Dotyczy: przetargu ograniczonego nr 397/PN-24/2026 pn. „Bezrozkopowa renowacja kolektorów ogólnospławnych „F” i „A” Nowa Huta w Krakowie”

Zamawiający – Wodociągi Miasta Krakowa Spółka Akcyjna, 30-106 Kraków, ul. Senatorska 1 działając na podstawie rozdziału VII ust.2, specyfikacji warunków zamówienia przekazuje otrzymane od wykonawców pytania oraz udzielone na nie odpowiedzi.

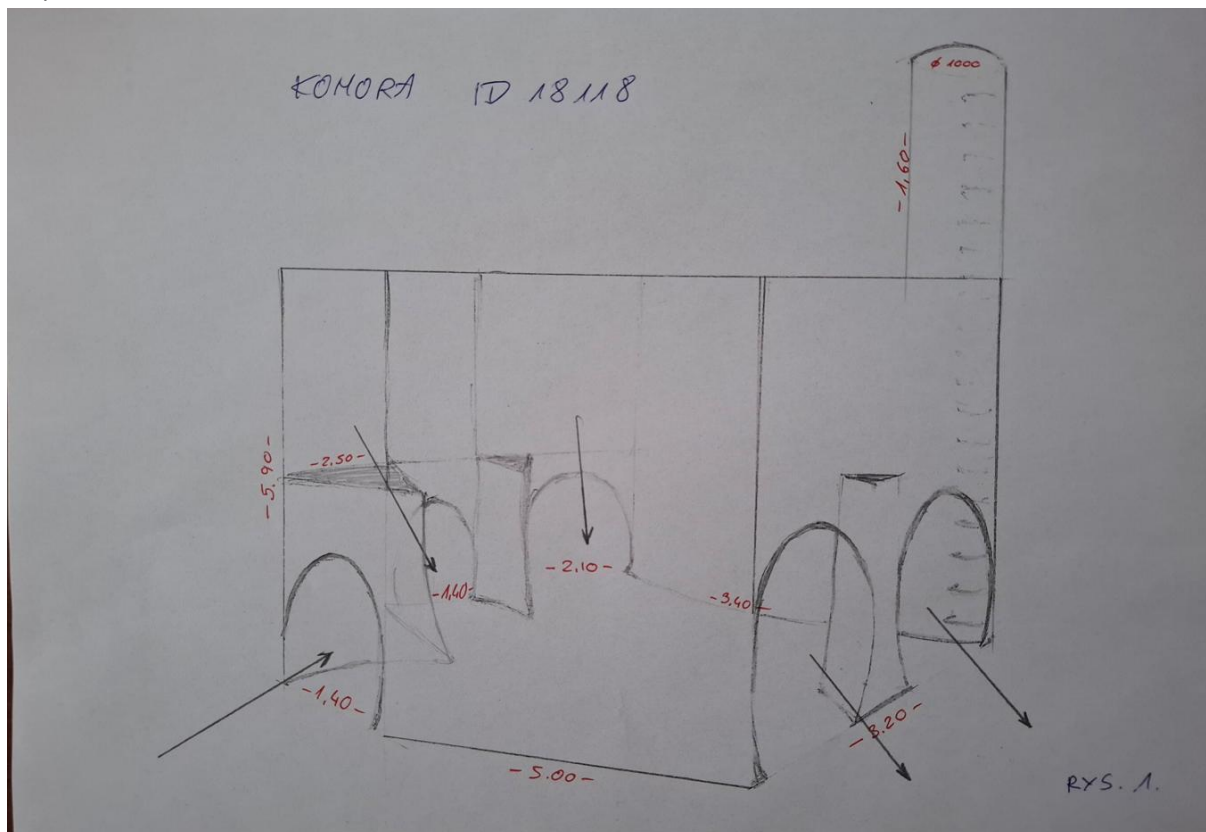
W Specyfikacji technicznej w Zakresie renowacji kolektora F w tabeli wskazano, że wymiary komory przeznaczonej do renowacji znajdują się na rysunku 1. natomiast brak jest takowego – prosimy o zamieszczenie rysunku z wymiarami komory na kolektorze F.
